Ditta Marche Multiservizi spa
Progetto di modifica al depuratore di acque reflue urbane sito in loc. Borgheria nel Comune di Pesaro inerente all'inserimento di un impianto di trasformazione dei fanghi di linea in fertilizzanti -
Valutazione preliminare in ambito VIA ai sensi dell'art.6 c.9 del D.Lgs. n.152/06 ss.mm.

RELAZIONE ISTRUTTORIA

Planimetria di progetto (file "ALLEGATO N.1.pdf", allegato al prot. n.31428/2026)

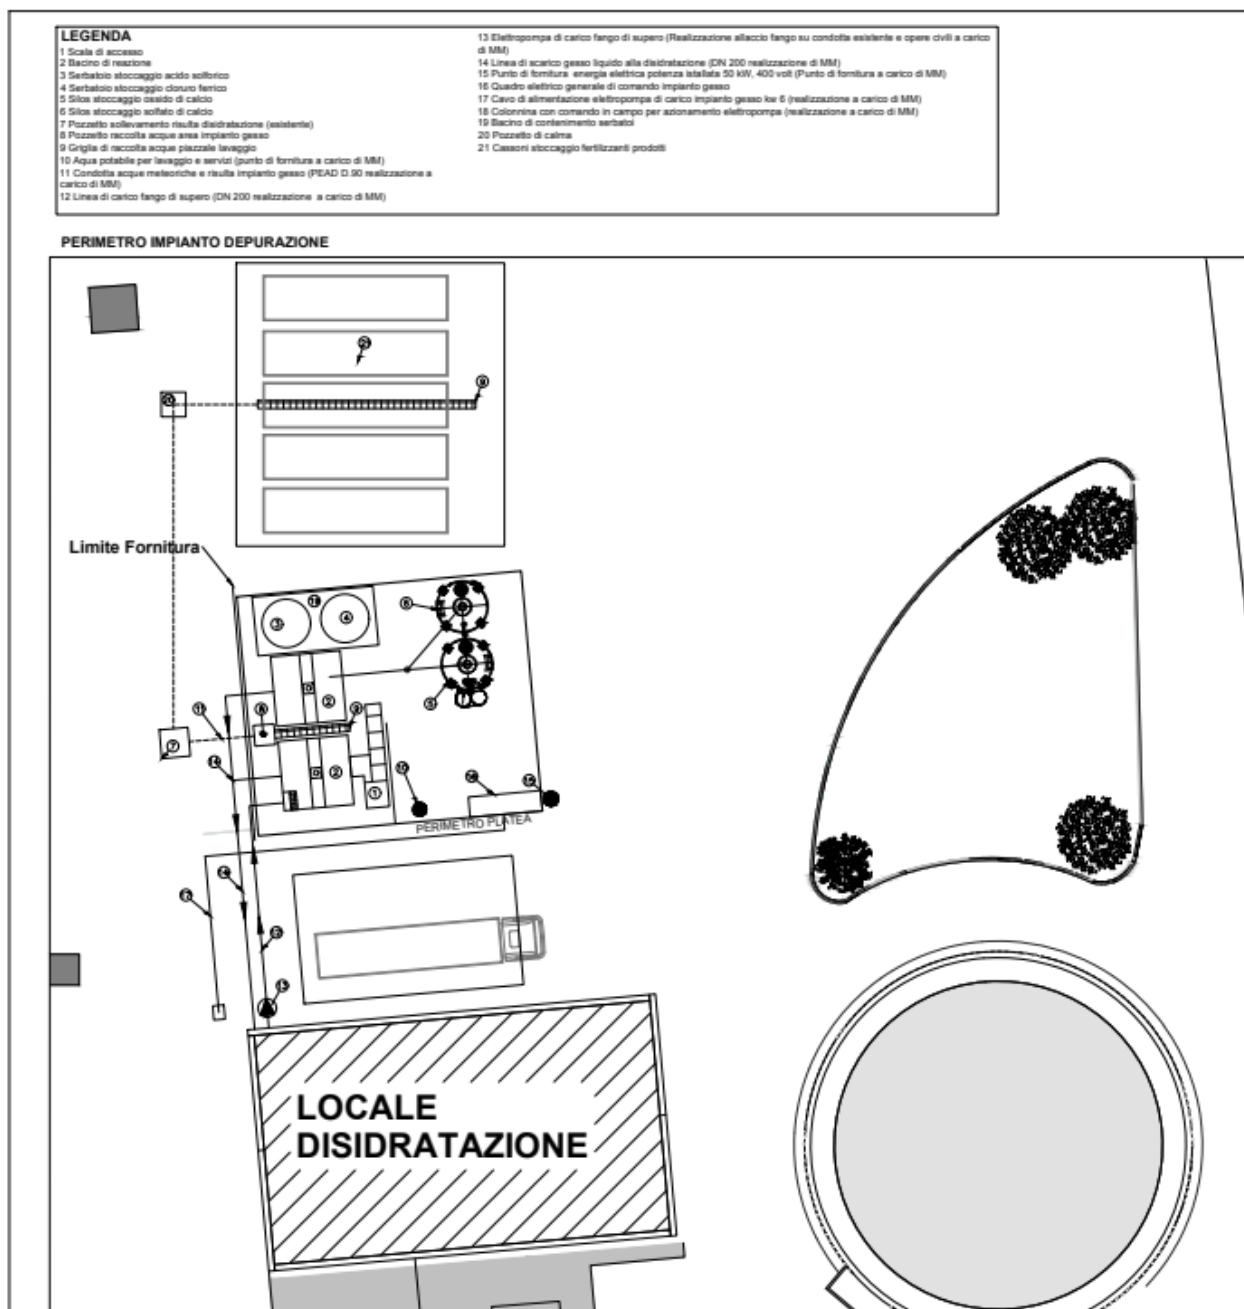
- L'Allegato 1 riporta la planimetria dell'impianto di idrolisi, nella quale risultano individuate le sezioni impiantistiche dedicate al processo di idrolisi, i serbatoi e i contenitori destinati allo stoccaggio delle materie prime, l'area adibita al deposito dei cassoni/semi-rimorchi contenenti i gessi di defecazione, nonché i pozzetti di raccolta e convogliamento delle acque reflue. Il locale di*

disidratazione esistente è rappresentato in planimetria mediante retinatura. Pur trattandosi di un manufatto esistente, si ritiene che il proponente avrebbe dovuto integrare la documentazione grafica indicando il punto di scarico dei gessi di defecazione mediante sistema a coclea sul semirimorchio, nonché il successivo percorso di movimentazione finalizzato al trasferimento del materiale verso l'area di deposito impermeabilizzata in c.a. Inoltre, pur essendo rappresentato un automezzo in corrispondenza di un piazzale, non risulta specificato se tale area sia destinata allo scarico delle materie prime.

- Bacino di contenimento: la ditta dichiara che i serbatoi dei reagenti liquidi saranno posizionati su bacino di contenimento, individuato anche in allegato 1.

Nella relazione e nella planimetria di progetto viene richiamata una platea in cemento armato su cui poggeranno il nuovo macchinario, i silos e i serbatoi di stoccaggio e una "piattaforma" su cui poggeranno cinque cassoni stagni destinati a contenere i gessi di defecazione ottenuti dai fanghi trattati.

Si ritiene opportuno rilevare che dalla consultazione di foto aeree "AGEA 2022" in disponibilità presso questo Ente, nell'area in cui sarà localizzato il nuovo modulo di trattamento risultano presenti manufatti costituiti da una struttura circolare e una struttura rettangolare.
